Informe Consolidado de Solicitud de Aclaraciones, Rectificaciones y/o Ampliaciones al Estudio de Impacto Ambiental del Proyecto "Continuidad Operativa de Planta de Tratamiento, Disposición y Valorización de Residuos Industriales"

Nombre del Titular : Hidronor Chile S.A
Nombre del Representante Legal : Jorge Andrés Stagno Willson
Dirección : Avda. Vizcaya 16907-1, Pudahuel, Región Metropolitana

Figura 2.1: Derechos de agua subterránea y registros de extracciones efectivas.

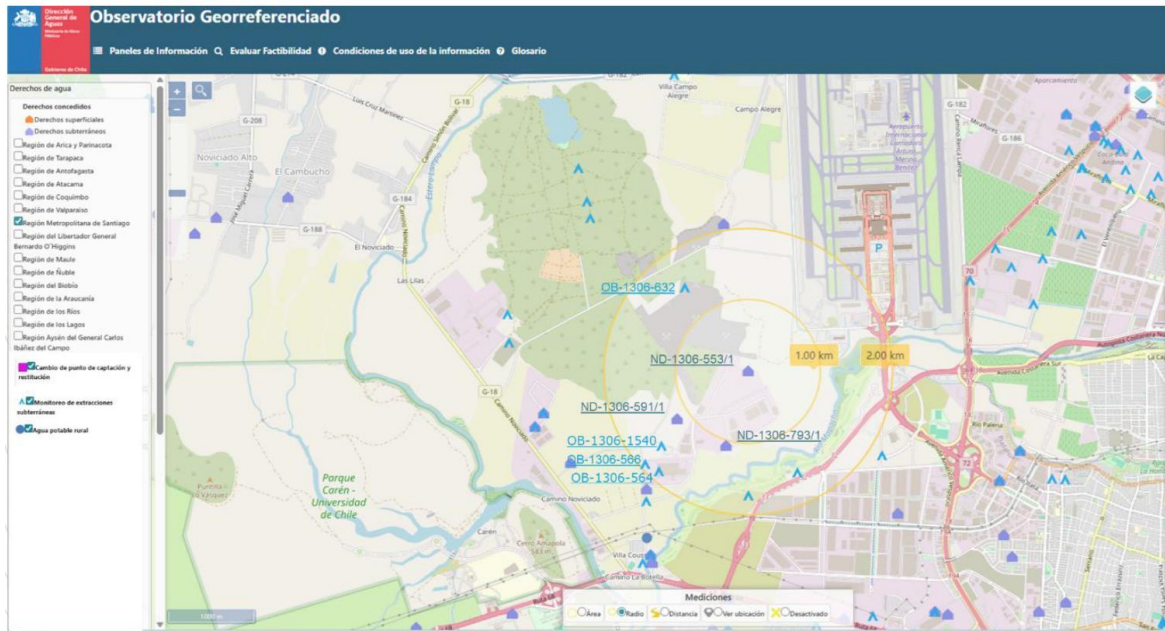
2.7. Respecto de la Respuesta 2.10 de la Adenda, se solicita al Titular en la Figura 2-10. Derechos de agua subterránea y registros de extracciones efectivas, Se solicita contraponer el polígono del Proyecto pues se observan radios de distancia, pero no se observa el polígono del Proyecto.
